**Modulo per la presentazione delle osservazioni per i piani/programmi/progetti sottoposti a procedimenti di valutazione ambientale di competenza statale**

**ID: Codice procedura (ID\_VIP/ID\_MATTM): 12691**

**“Progetto di un impianto eolico denominato “Pitigliano” ubicato nei comuni di Pitigliano (GR) e Sorano (GR) costituito da 20 (venti) aerogeneratori di potenza nominale 7,0 MW per un totale di 140,0 MW con relative opere connesse ed infrastrutture indispensabili”**

**IMMAGINE n. 2** Impianto eolico industriale “Pitigliano” e distanze aerogeneratori dai Vincoli della Conca del Lago di Mezzano...

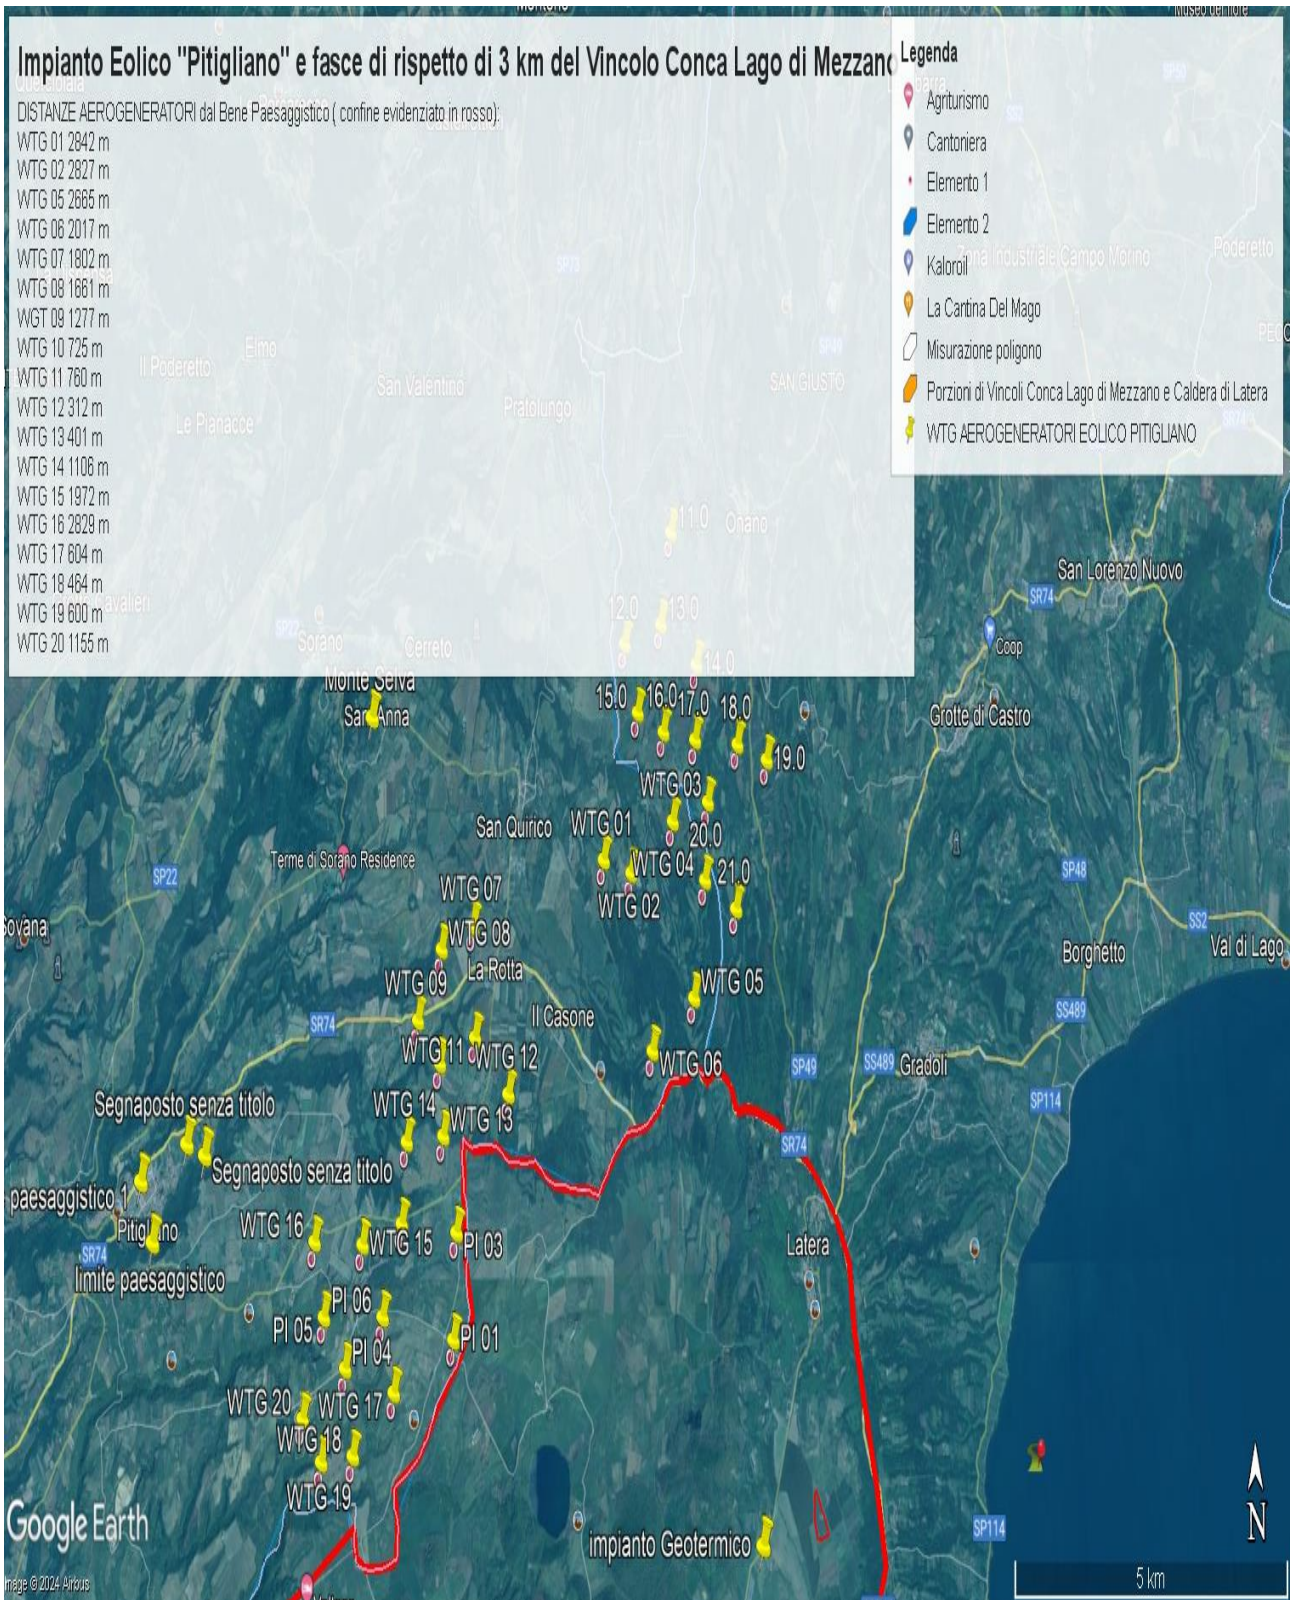
ad impattare sul territorio e sulle economie di cinque Comuni del Lazio (Farnese, Onano, Latera, Valentano, Grotte di Castro e Gradoli ) si trova nelle fasce di rispetto dei Beni di notevole interesse pubblico come si è evidenziate nelle Osservazioni precedenti e crea degli impatti negativi anche sui beni naturalistici come verrà dettagliato nell'Osservazione relativa alla Vinca. Inoltre, andrebbe a sommarsi al già enorme cumulo di impianti eolici e fotovoltaici e geotermici che creano una elevata criticità ambientale nella provincia di Viterbo e interferiscono anche con il territorio toscano come si può vedere dalle varie immagini dell'Allegato n. 1.

**IMMAGINE n. 3 Impianto eolico industriale “Pitigliano” e distanze aerogeneratori dai Vincolo “Orlo della Caldera di Latera.**

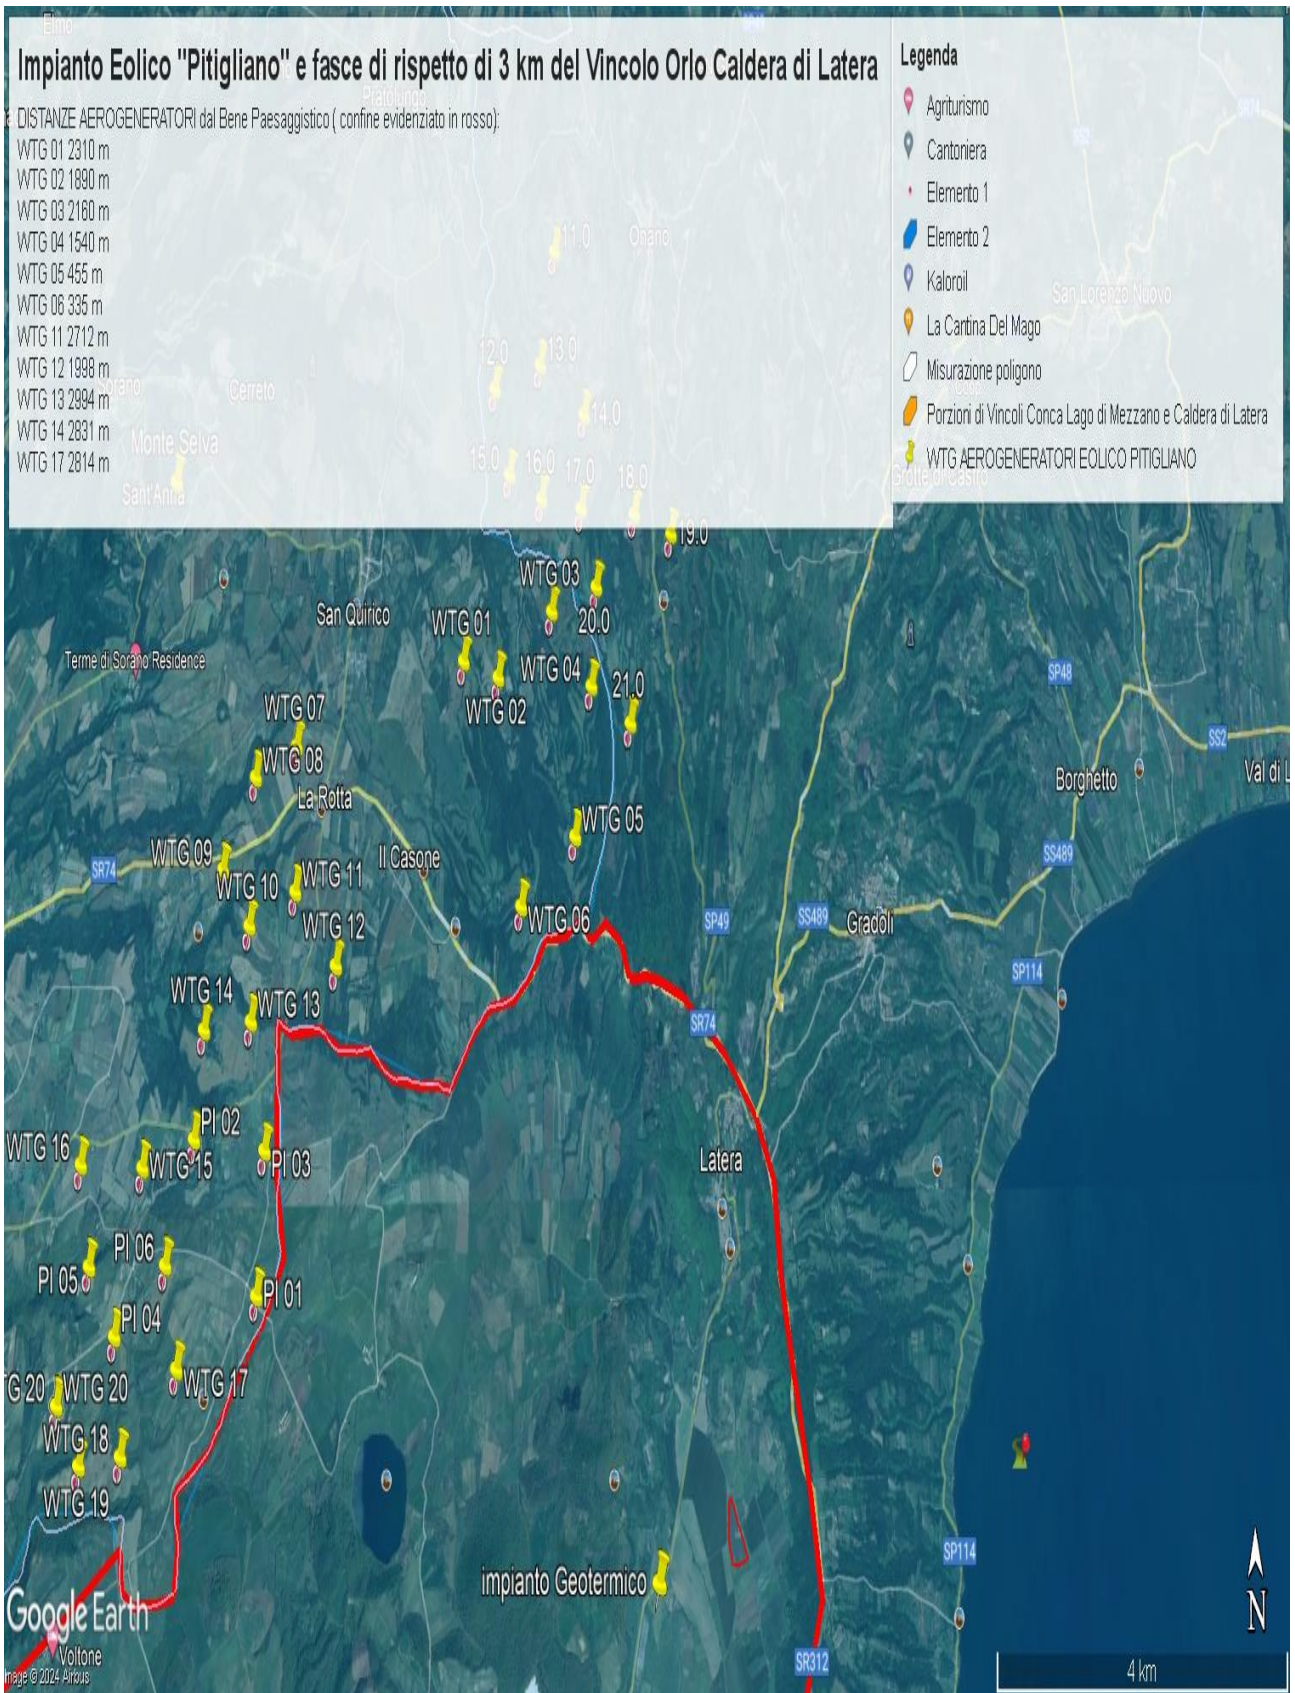
Come è illustrato nell'immagine si ribadisce che l'impianto industriale "Pitigliano" ricade completamente all'interno delle fasce di rispetto dei due vincoli di notevole

interesse pubblico e lambisce quelle di un terzo vincolo e quindi come affermato dal Consiglio di Stato nelle sentenze citate, l'impianto è insediato in area non idonea ai sensi dell'art. 20 comma 8 lettera c quater del D.Lgs. n. 199/2021 e ss.mm.ii al contrario di quanto sostiene la proponente.

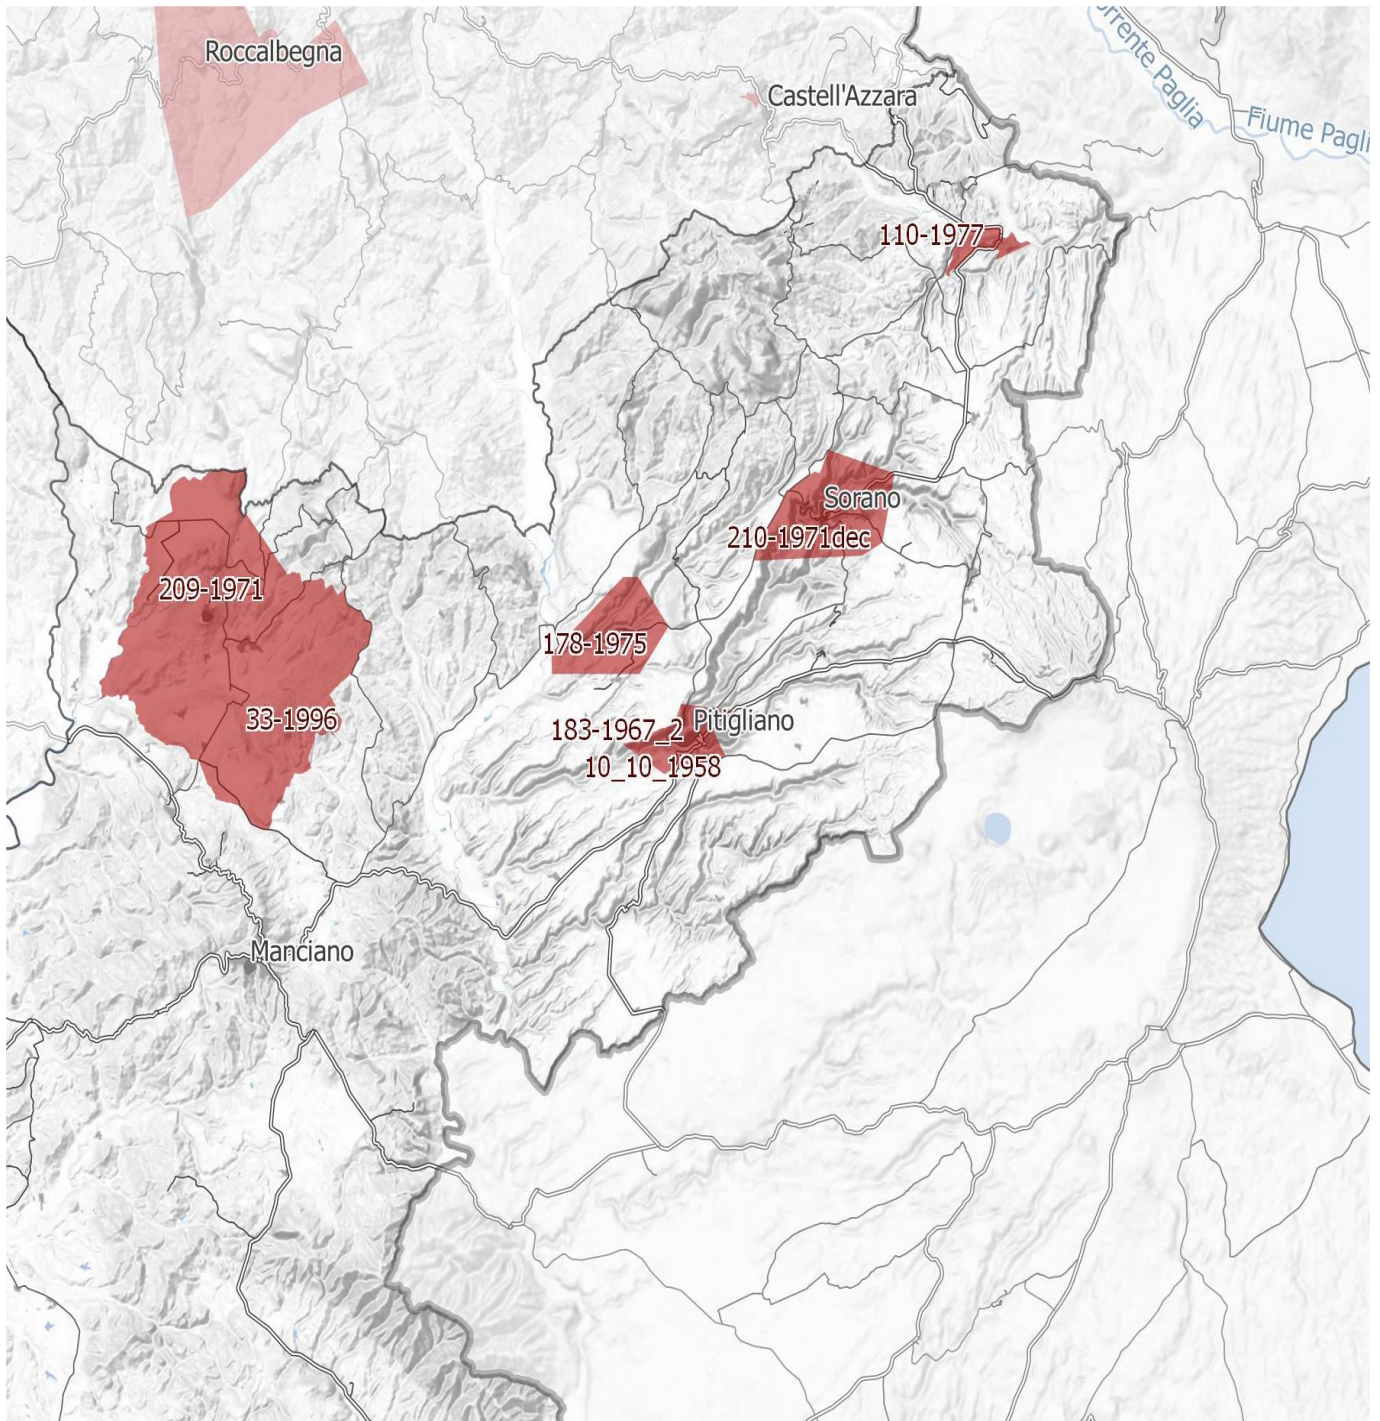
*Inoltre, come sostiene la Proponente parte dell'impianto si verrebbe a trovare a 3,5 km dal centro abitato di Sorano. Infatti, tre degli aerogeneratori WTG 08, 09, 10 sono addirittura all'interno delle fasce di rispetto dei 3 km del suo vincolo paesaggistico di notevole interesse pubblico ex art 136 del CBC. Si evidenzia che così si crea*

un'ulteriore incompatibilità con la tutela del Paesaggio.

**IMMAGINE n 5.** Mappa eolici elaborata dall'Associazione Amici della Terra. La mappa evidenzia il cumulo degli impianti tra Lazio e Toscana.

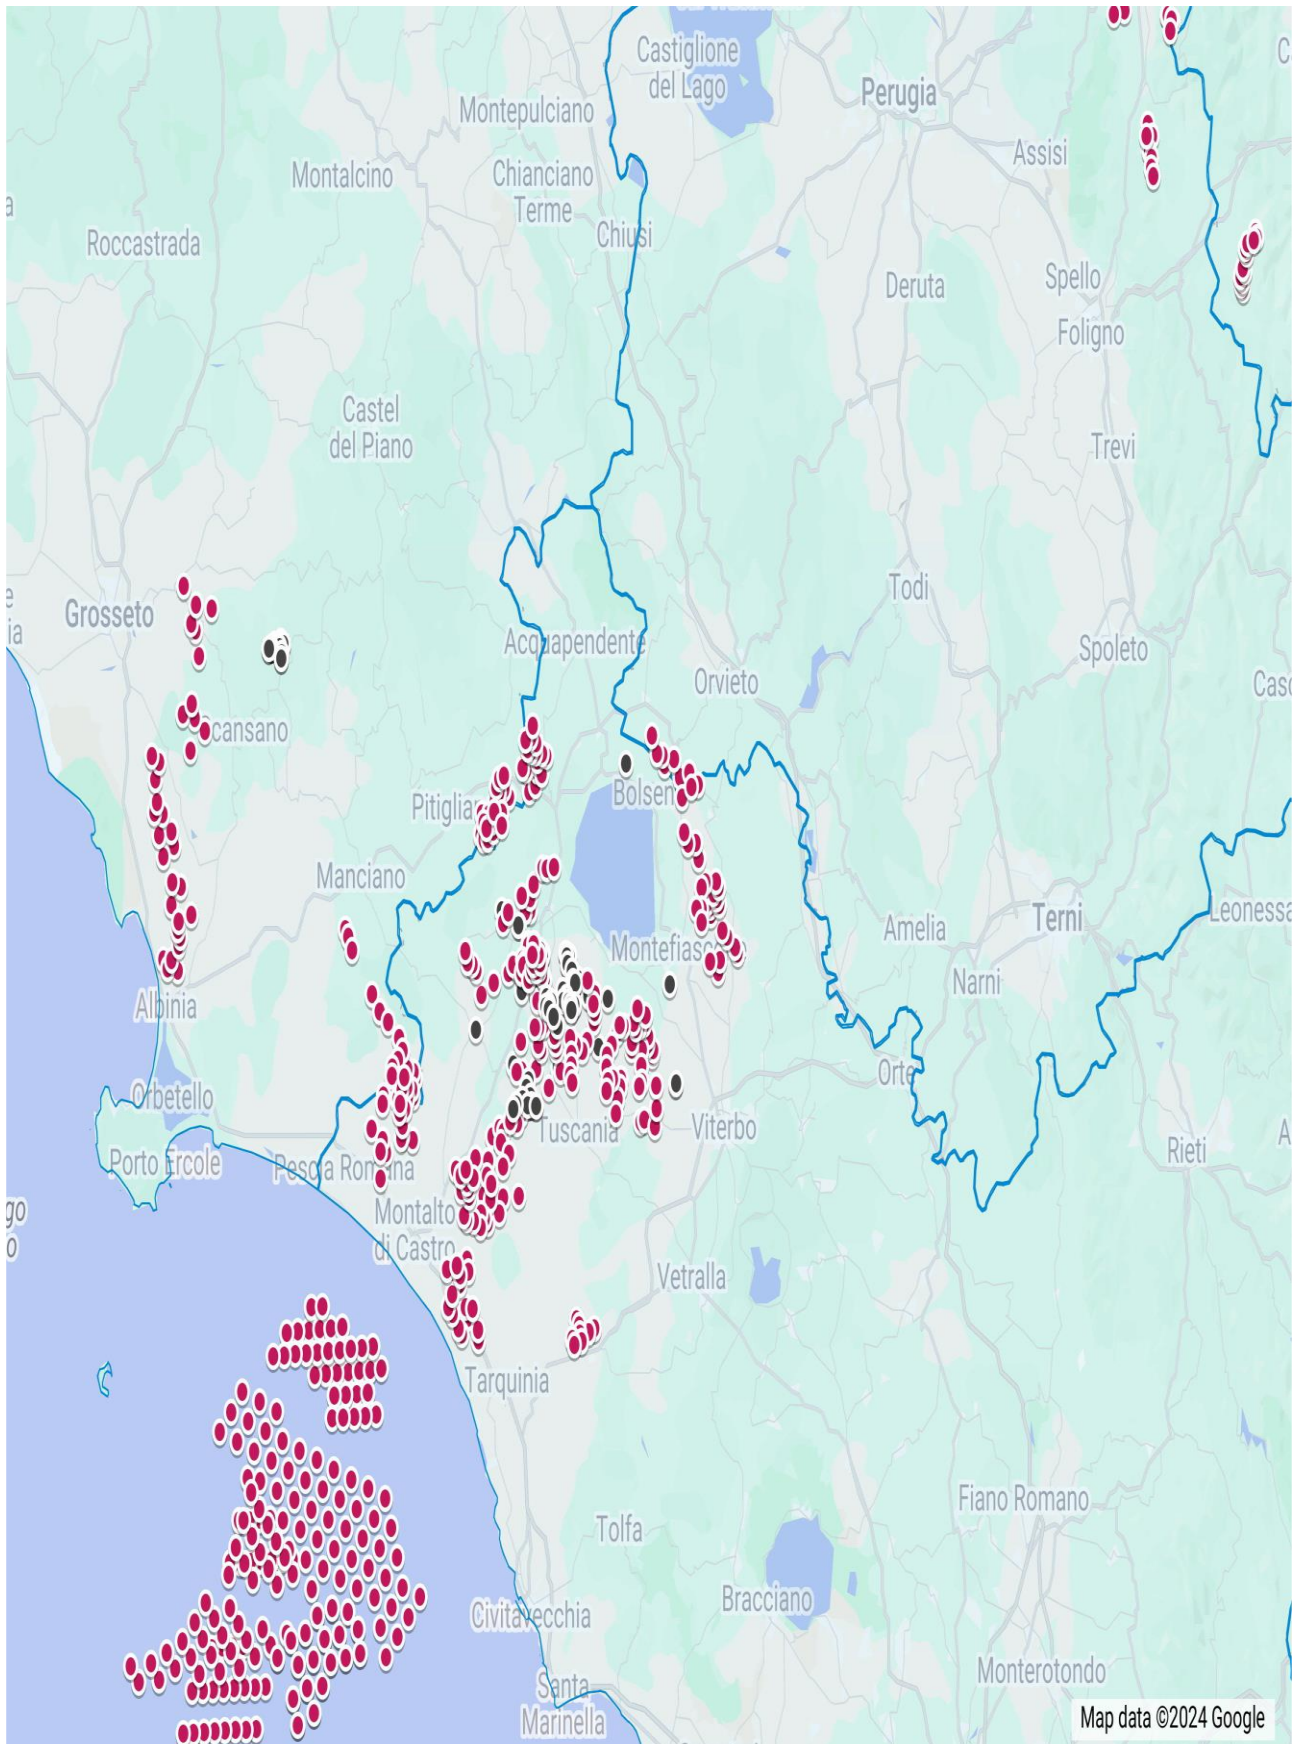
Riguardo al cumulo degli impianti FER, le mappe prodotte dalla proponente riguardano, come già evidenziato, soltanto una parte molto piccola degli impianti FER dell'area intermedia e vasta e in particolare di quelli eolici che contribuiscono a creare un notevole cumulo e la saturazione del territorio tosco laziale. Riguardo al cumulo dei soli impianti eolici si riporta la mappa dell'intervisibilità degli impianti eolici elaborata dall'Associazione nazionale “Amici della Terra”.

**IMMAGINE n. 5** Mappa prodotta dalla proponente dove si vede che è stato ignorato il vincolo di notevole interesse pubblico ex art. 136 del CBC dell’Orlo della Caldera di Latera. Nelle sue fasce di rispetto ricadrebbero diversi aerogeneratori.

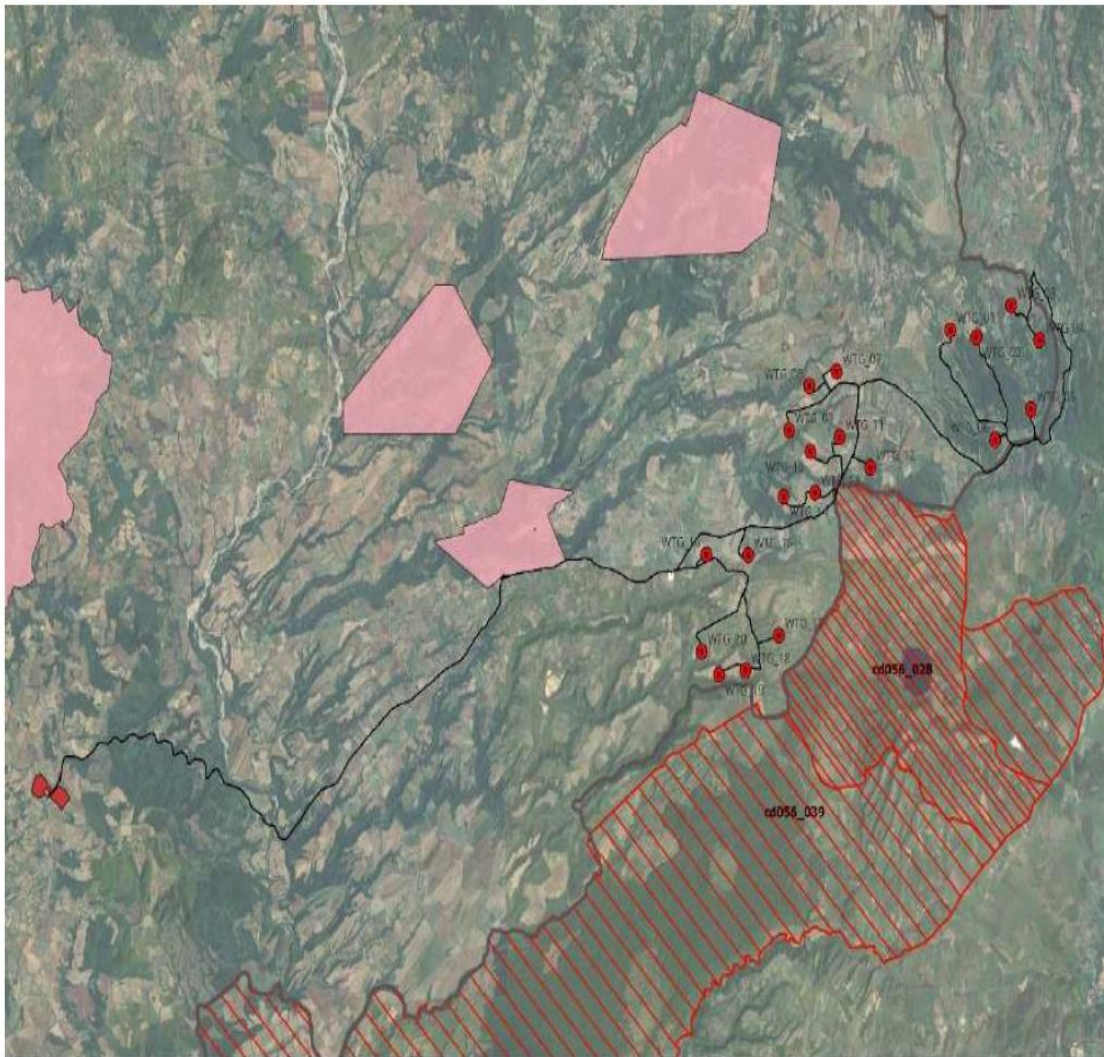
Culturali “*Ambito paesaggistico, geologico e geomorfologico dell’orlo della caldera di Latera ...*” Non vengono nemmeno citati gli impianti eolici in progetto al MASE, il “Rempillo” (6 aerogeneratori) e un altro in verifica amministrativa di 14 aerogeneratori e 72, 6 MW. Ad oggi nei territori di Pitigliano, Sorano e in quello limitrofo potenzialmente potrebbero essere insediati 40 aerogeneratori alti 200 metri e larghi 170. Ma la proponente non cita neanche altri impianti che creerebbero il cumulo e quindi maggiore impatto. Infatti, sul territorio della “Città del Tufo” (Sorano e Pitigliano) impatterebbero anche l’impianto eolico “Montarzo” di Onano con 13 aerogeneratori con le dimensioni ricordate, l’altro eolico industriale nel territorio di Valentano con sette aerogeneratori (stesse dimensioni), gli impianti di Farnese con un minieolico di 3 Torri alte 60 metri già installate in località Poggio del Crognolo e l’impianto eolico industriale “Vallerosa” (7 aerogeneratori alti 200 metri e larghi 158 metri) in procedura VIA presso la Regione Lazio. Inoltre, altri impianti del minieolico già presenti a Valentano, Cellere e Piansano e due progetti eolici industriali con le stesse dimensioni (200 m x 170 m) nel Comune di Ischia di Castro. La valutazione del cumulo non prende neanche in considerazione gli impianti industriali di fotovoltaico e agrivoltaico in progetto a Farnese, Valentano, Ischia di Castro, Cellere. L’impianto geotermico in procedura Via al MASE, progettato nella Caldera di Latera. Quindi è stata effettuata una valutazione del potenziale impatto cumulativo non veritiera a dispetto di quanto affermato dalla proponente che sostiene di aver preso in considerazione uno spazio di 10 km intorno al suo impianto per gli impatti che si creerebbero.
